## Ártúnshöfði svæði 1: Reitur 7 – 2. áfangi Fyrirspurn til skipulagsfulltrúa

Lögð fram fyrirspurn Sérverks, dags. 13. júlí 2023, þar sem kynnt er uppbygging á seinni áfanga af tveimur áreit nr. 7 (við Eirhöfða). Um er að ræða uppbyggingu tveggja íbúðarhúsa með 67 íbúðum sem tengjast bílakjallara sem er hluti af fyrri áfanga, samkvæmt uppdr. ASK arkitekta, dags. 10. júlí 2023.

**Í kjölfarið bást lagfærðir uppdrættir, dags. 8. nóvember 2023, og eru það þeir sem eru til umfjöllunar í þessari umsögn.**

Þrívíddarmynd af tillögu (dags. 8. nóvember 2023)

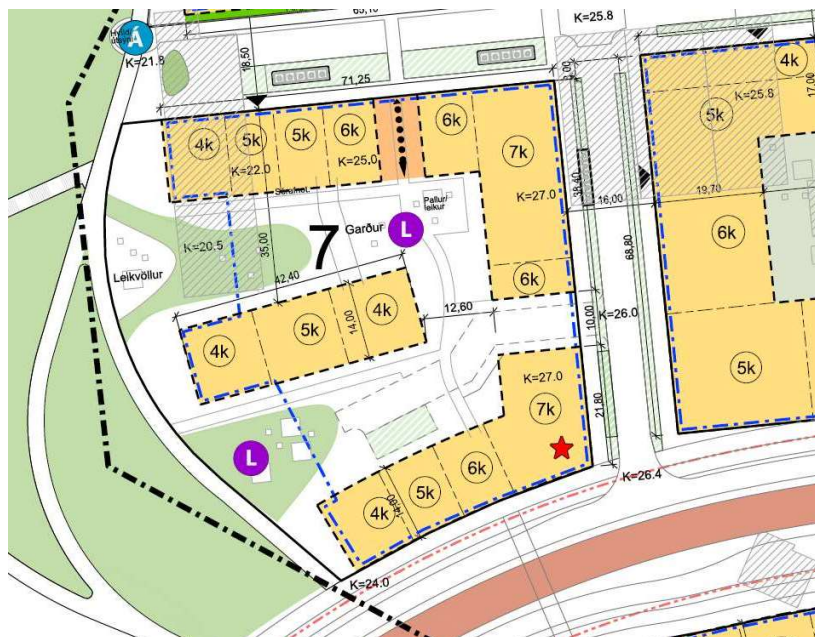
Í tillögunni er valið að staðsetja íbúðir (en ekki atvinnuhúsnæði) meðfram Stórhöfða. Íbúðirnar hafa hærrí lofthæð næst Stórhöfða en lægri lofthæð innar, þar sem þær ganga í gegnum húsið og tengjast inngarði. Útfærslan er örlítið flókin, og hærrí lofthæð er aðeins nýtt að takmörkuðu leyti og hefði mátt ná yfir stærri hluta hæðarinnar. Skipulagsfulltrúi gerir þó ekki athugasemd við tillöguna svo framarlega sem dagsbirtuskilyrði í íbúðunum eru viðunandi og beint og þrepalaust aðgengi er mögulegt inn í íbúðirnar frá götu (Stórhöfða), enda er það mikilvægt atriði ef mögulegt á að vera að nýta rýmin sem atvinnuhúsnæði í framtíðinni.

Þá skal leggja áherslu á að ásýnd götuhæðarinnar hafi sterkan karakter sem sámir fjölförnum samgönguás í þétu borgarumhverfi (t.d. með því að hafa sinn eigin karakter sem sker sig frá efri hæðum og myndar þannig eins konar „urban“ sökkul hússins). Eftir samtali við lóðarhafa hefur þetta verið bætt. Skipulagsfulltrúi hvetur umsækjanda til þess að ganga enn lengra hvað karakter götuhæðar varðar. Talsverður landhalli er meðfram Stórhöfða sem getur verið áskorun og því skal leggja mikla áherslu á að götuhæðir mæti alls staðar göturýminu með aðlaðandi og sannfærandi hætti. Útfærsla innganga skiptir t.a.m. miklu máli þegar kemur að því að gera götuhæðir og göturými aðlaðandi. Í kafla **6.1.5 Inngangar** er fjallað um mikilvægi þess að gera inngöngum hátt undir höfði þannig að þeir séu vel skilgreindir og sýnilegir, og ber að hafa það í huga við alla útfærslu og efnisval.

Í byggingaleyfisumsókn skal gera ítarlega grein fyrir efnisvali og útskýra með hvaða hætti unnið er með hornið Stórhöfða/Eirhöfða sem kennileiti í borgarmyndinni. Skipulagsfulltrúi hvetur umsækjanda til þess að ganga enn lengra í sambandi við framangreind fyrirheit, t.a.m. hvað þakform varðar.

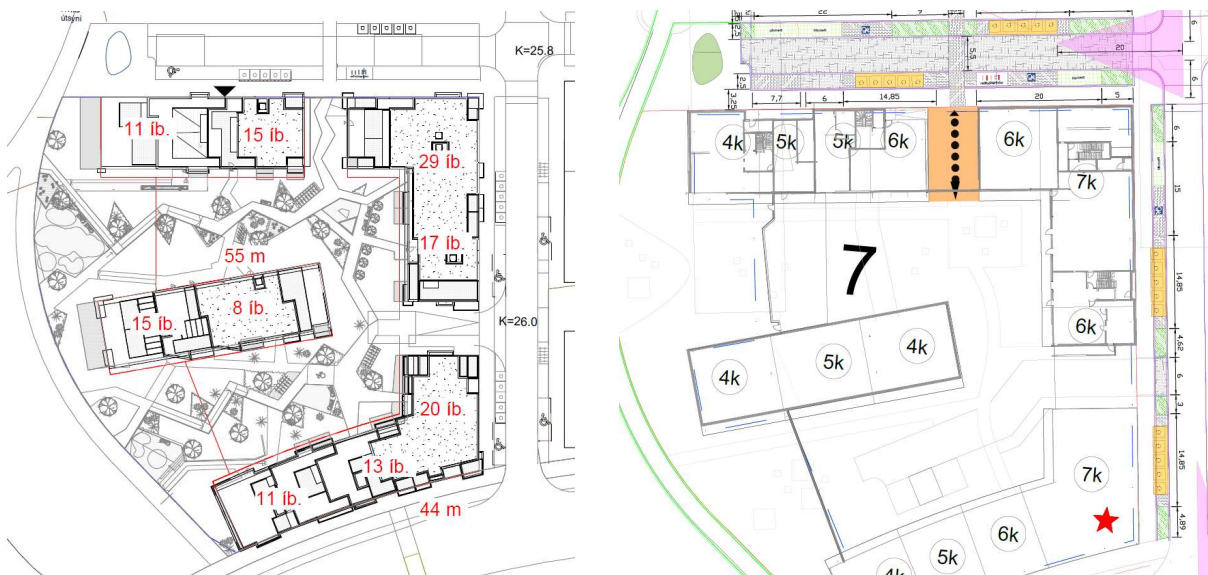
Lóðateikning sýnir skemmtilega útfærslu af inngarðinum með talsvert af gróðri. Bent er á að skv. skilmálakafli **6.2.1 Sérafnotafletir** er ekki heimilt að girða af sérafnotafleti frá inngarði nema með gróðri allt að 0,6m háum. Passa þarf að þetta sé uppfyllt þegar sótt er um byggingarleyfi. Þá segir í saman kafla: „*Tenging skal vera frá íbúðum á götuhæð við sérafnotaflet (inngangur, þrep frá svölum)*.“ Alls staðar þar sem mögulegt er að tengja íbúðir við garð og götu skal því finna lausnir til þess.

Skv. kafla **6.2.3 Inngarðar** skal þakplata kjallara geta borið a.m.k. 30 cm gróðurþekju en einnig kemur fram að hönnun og útfærsla skuli taka mið af blágrænum ofanvatnslausnum, gróðurþekju, líffræðilegri fjölbreytni og uppfylla kröfur um algilda hönnun. Því er ljóst að einnig þurfi að gera ráð fyrir meiri

jarðvegsdýpt á völdum stöðum og þarf burðarvirki kjallara að taka mið af því. Eins og fram kemur í skilmálum deiliskipulags skal séruppdráttur af skipulagi lóðar, unninn af landslagsarkitekt, fylgja byggingarleyfisumsókn.
